# 東海第二発電所

## 重大事故等対策の有効性評価 審査会合における指摘事項の回答

平成29年8月24日  
日本原子力発電株式会社

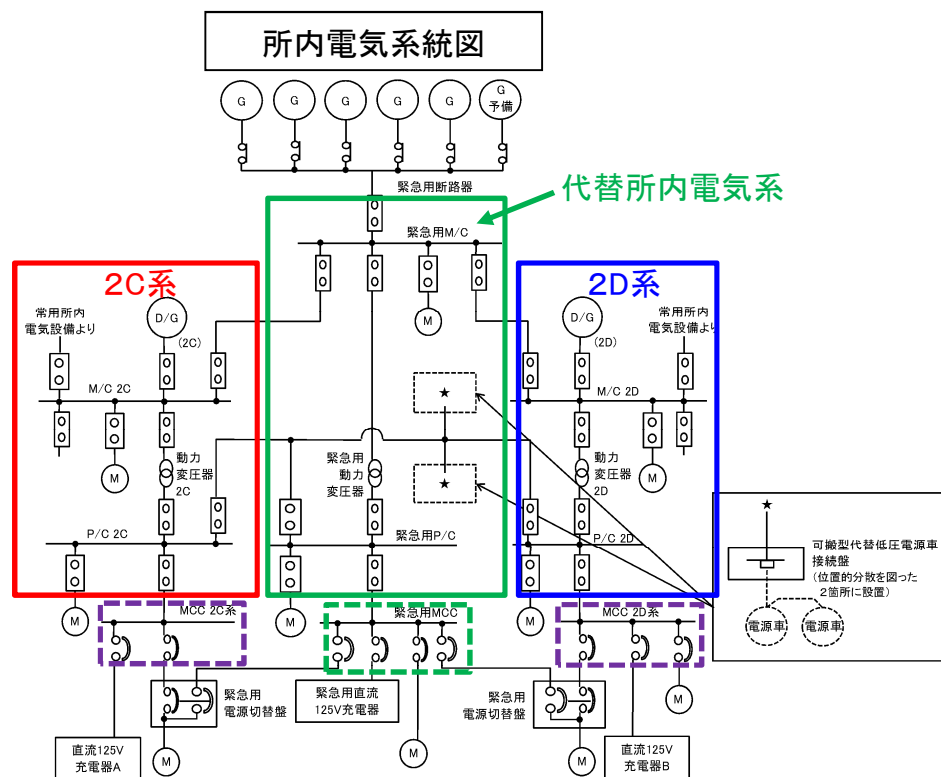
緊急用メタクラ、常用メタクラ、母線の位置関係について説明すること。

- ・右図に示すように、位置的分散を考慮した配置としている。

代替循環冷却系を使用する場合

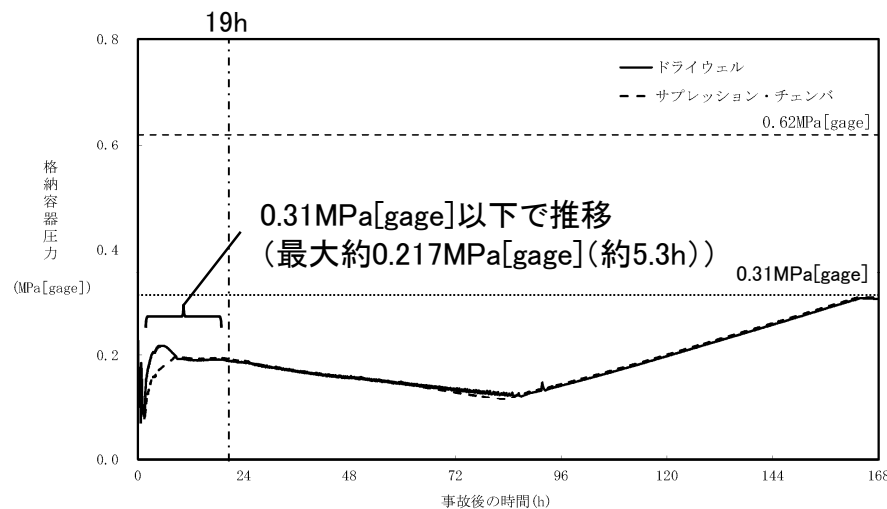
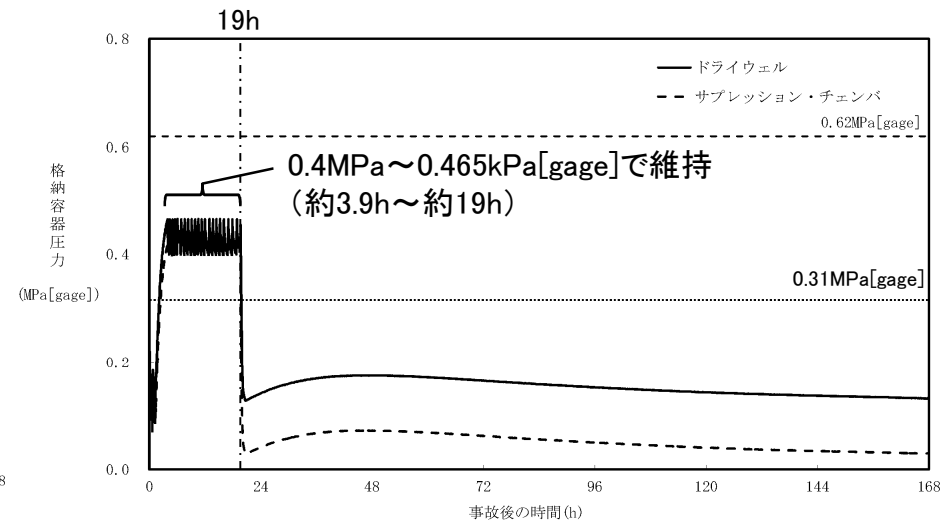
代替循環冷却系を使用するケースと比較して、Cs-137の放出量が大きくなる理由を分析し、資料に追記すること。

原子炉建屋から大気中へ漏えいするCs-137の漏えい量について、代替循環冷却系を使用しない場合(約14.3TBq)が、代替循環冷却系を使用する場合(約7.5TBq)より2倍程度大きくなっているのは、格納容器ベント実施(約19時間)までの格納容器圧力(格納容器から原子炉建屋への漏えい率に寄与)の違いによる影響が大きい。

- ・代替循環冷却系を使用する場合 : 代替循環冷却系による除熱操作により圧力抑制されるため、0.31MPa[gage](約1Pd)以下で推移(下図(左)参照)
- ・代替循環冷却系を使用しない場合 : 0.465MPa[gage]到達後(約3.9時間)、格納容器ベント実施(約19時間)まで格納容器圧力を0.4MPa~0.465MPa[gage]の範囲で維持(下図(右)参照)

第4図 格納容器下部水位計及び格納容器下部水温計の構造図及び設置概略図

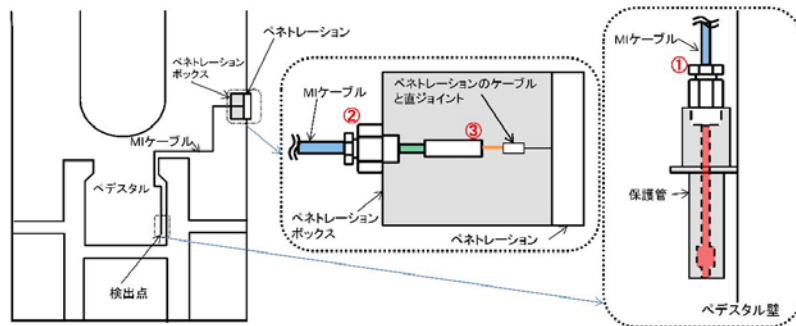
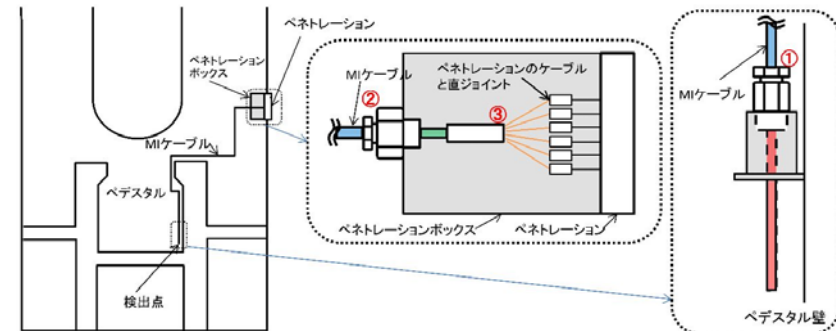
デブリの検知に用いる格納容器下部水温計について、ペDESTALからのケーブルの取り出し等が分かる図及びSA環境条件に対する対策の考え方を追加すること。

- ・ペDESTAL内に設置する各計器の検出部及びケーブル(MIケーブル)は耐熱性の高い無機物で構成し、ペDESTAL外に取り出したケーブル(MIケーブル)をペネトレーションボックス内にてペネトレーションのケーブルと直ジョイントで接続する。これらは重大事故等時の環境下において耐性を有する設計とする。
